**@@선 @@ ~ @@ 제#공구 노반공사
공익신고(건설폐기물 매립) 조사 결과 보고**

감 사 실

V. 처분요구서

제 목 발생 폐기물 채집 및 처리 부적정

[그림] 오폐수 처리시설 배치도 및 누출 상태

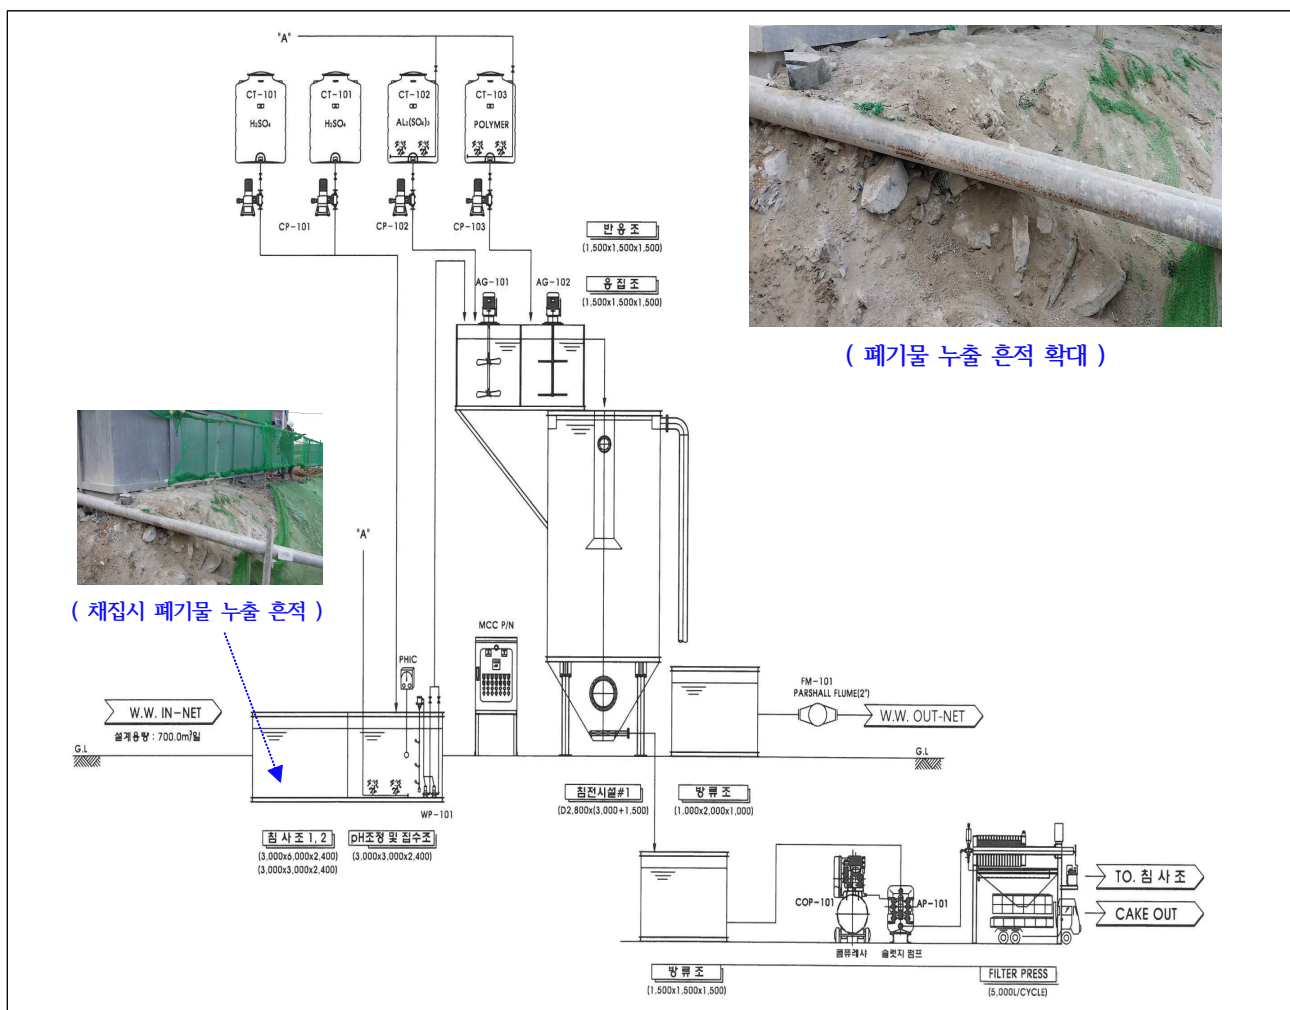
그런데 @@본부는 위 공사수급인과 건설사업관리기술자가 2017.8~9월 장마철 폭우에 대비하여 2017.08.12. 침사조 내의 건설폐기물(건설오니) 2.0m³를 백호우를 사용하여 침사조 옆의 콘크리트 바닥 위 개방구간에 적치하고 비닐로 덮은 상태로 조사일 현재(2018.01.03.)까지 보관하고 있고, 백호우로 채집 시에 누출에 대한 조치를 하지 않아 아래 [그림]과 같이 침사조 주변에 건설오니가 누출되어 넓이 3m² 가량이 오염되었는데도, 조사일 현재까지 그대로 두고 있다.

[시정] 폐기물을 배출하는 경우 주변환경에 위해를 끼치지 아니하도록 누출된 건설폐기물은 수거하여 폐기처리 하도록 하고, 건설폐기물 채집 및 적치 등에 대한 적절한 조치(시공계획서 등)를 수립 시행하도록 하시기 바랍니다.
